改善箇所説明図

改善の内容

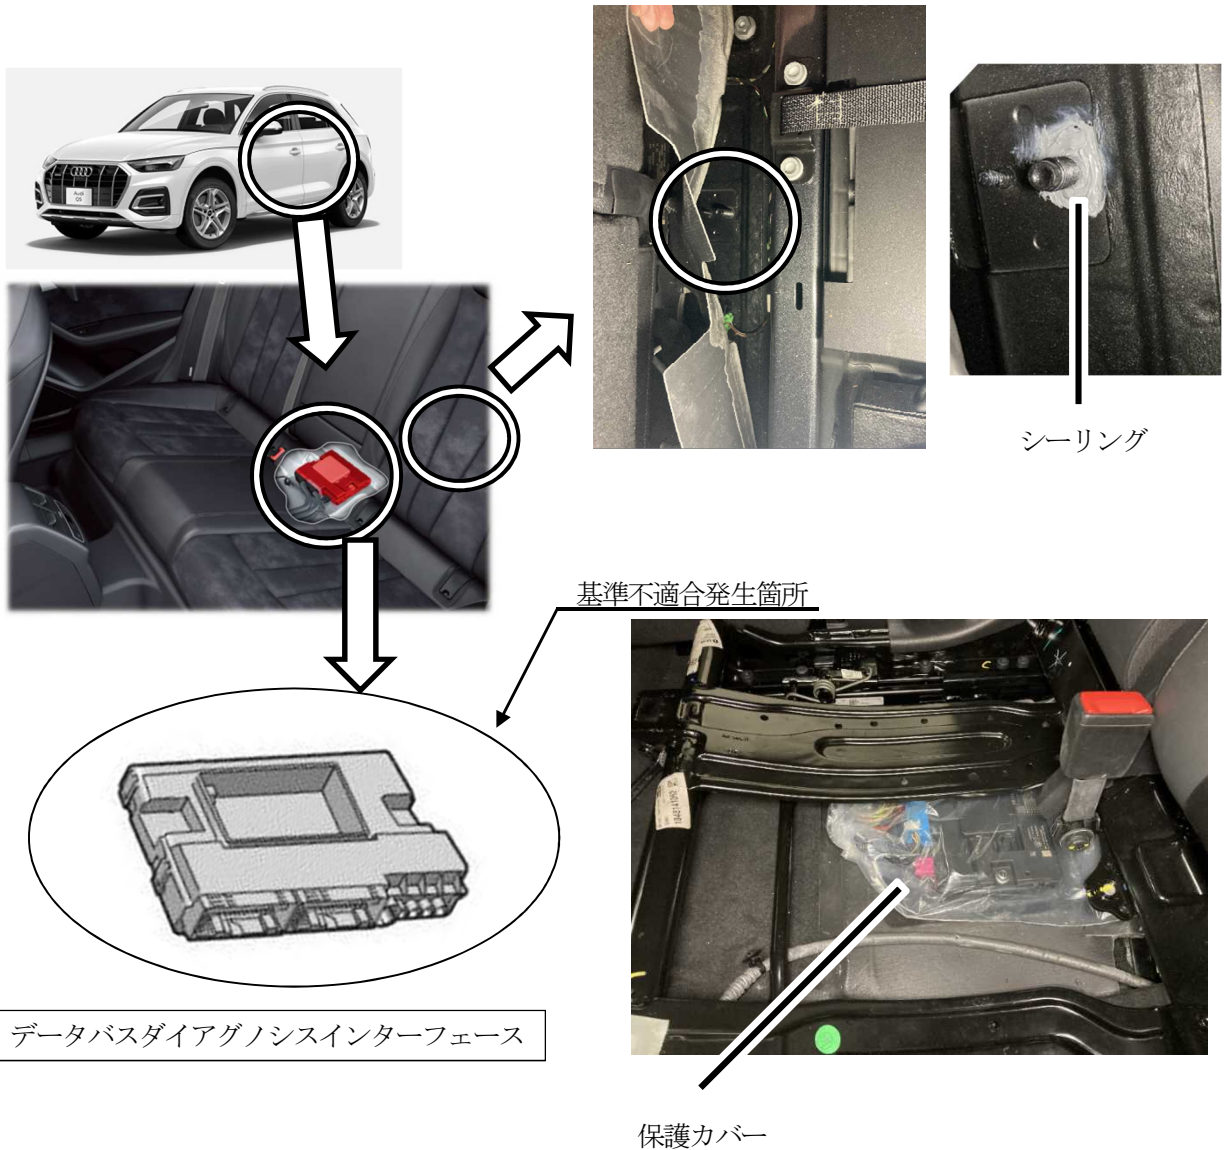
注： は、保護カバーを取り付ける部品を示す。

リヤシートの下に取り付けられているデータバスダイアグノシスインターフェースにおいて、リヤシートにこぼした液体の水分や、車体底部のシーリングが不十分なため、大雨時や深い水たまりを走行した際に浸入した水分により、データバスダイアグノシスインターフェース内で短絡が発生することがある。そのため、警告灯が点灯するとともに、エンジンが出力を抑える緊急走行モードに入ったり、パワーステアリングのアシスト力が減少したりするおそれがある。

全車両、データバスダイアグノシスインターフェースに保護カバーを取り付ける。また、一部車両においては、防水性を高めるためシーリングを塗布する。データバスダイアグノシスインターフェースに短絡が認められた場合は交換する。
